PREFET DE LOT-ET-GARONNE

Arrêté préfectoral complémentaire n° 2014186-004
modifiant l'arrêté préfectoral n°2013340-004 du 06/12/2013 autorisant l'exploitation d'une installation
de méthanisation par la SAS BIOVILLENEUVOIS à Villeneuve-sur-Lot

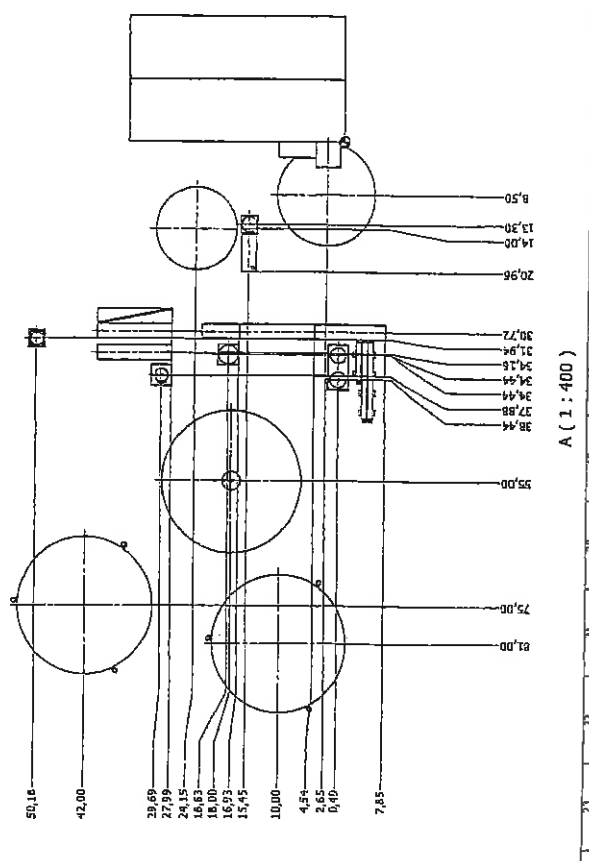
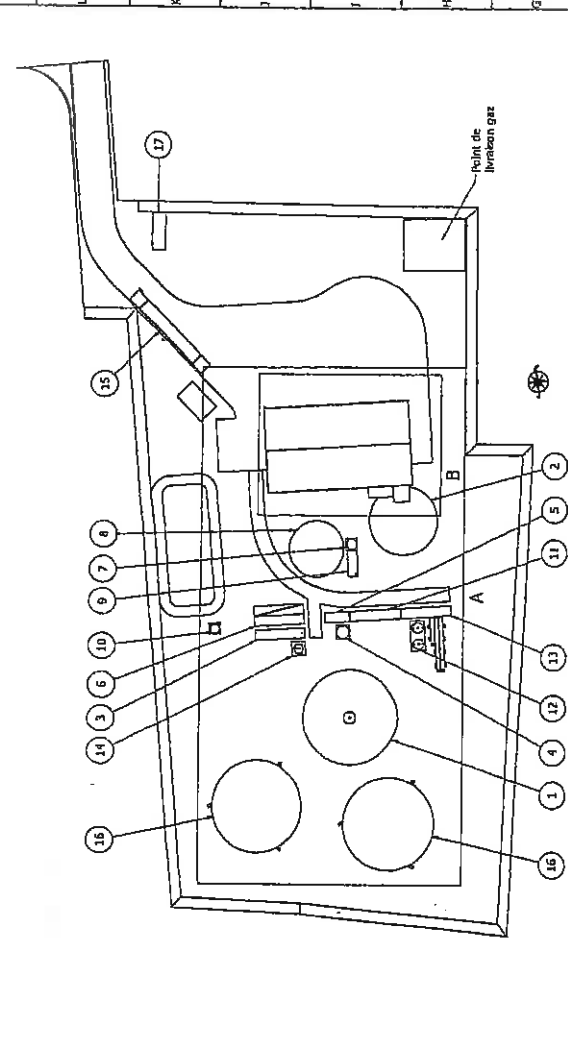
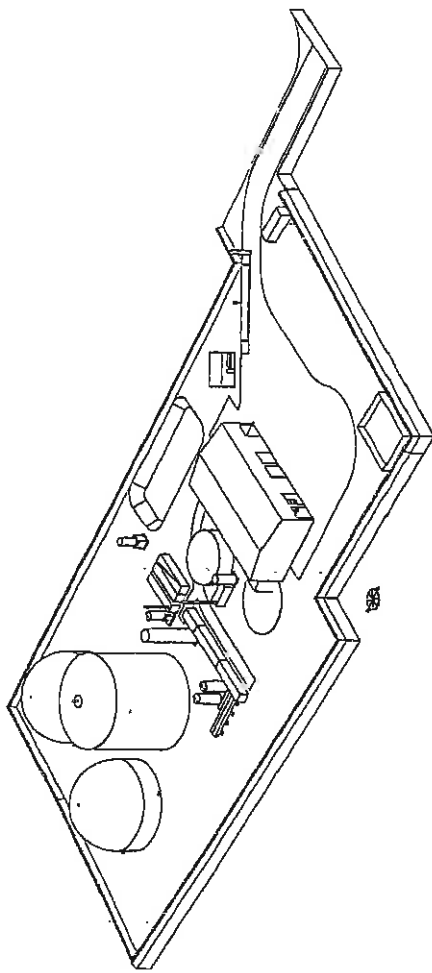
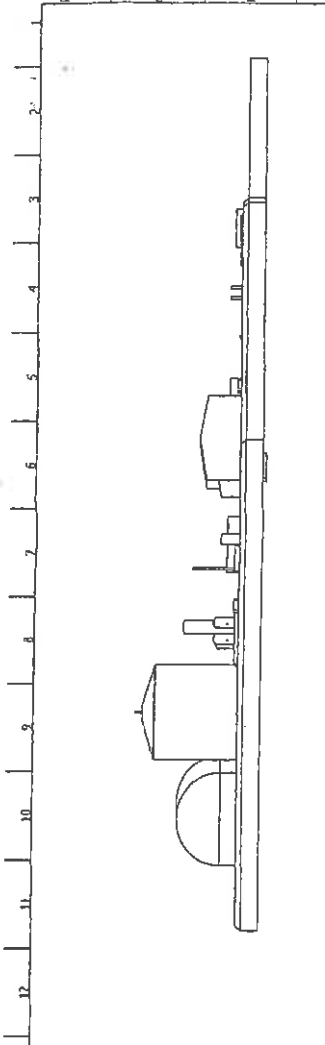
Le plan de situation annexé au présent arrêté se substitue au plan annexé à l'arrêté préfectoral n°2013340-004 du 06/12/2013 sus-visé.
